株式会社ピスコ販売

ロータリ真空ポンプ (RPV06A-40S) 設計変更のご案内

参考図 (RPV06A-40S100)

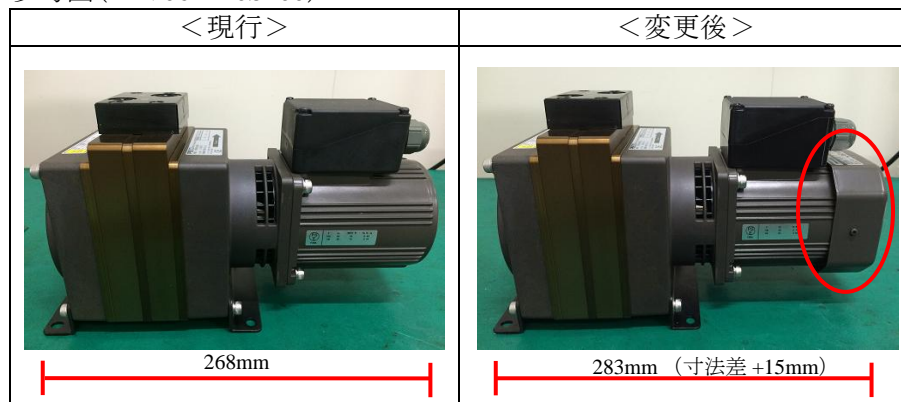
2. 変更内容
- 1) モータ仕様変更 及び 注文形式変更
- モータ出力 現行:40W ⇒ 変更後:**60W**
- 注文形式 現行:RPV06A-40S□ ⇒ 変更後:RPV06A-**60S**□
- 2) モータ部外観変更 及び 外観寸法変更
- 外観寸法詳細につきましては、別紙《外観寸法比較》をご確認ください。

3. 変更理由 グリース固着による、初期稼働の不安定を改善の為
4. 実施日 2016年7月末頃ご注文分より変更となります。
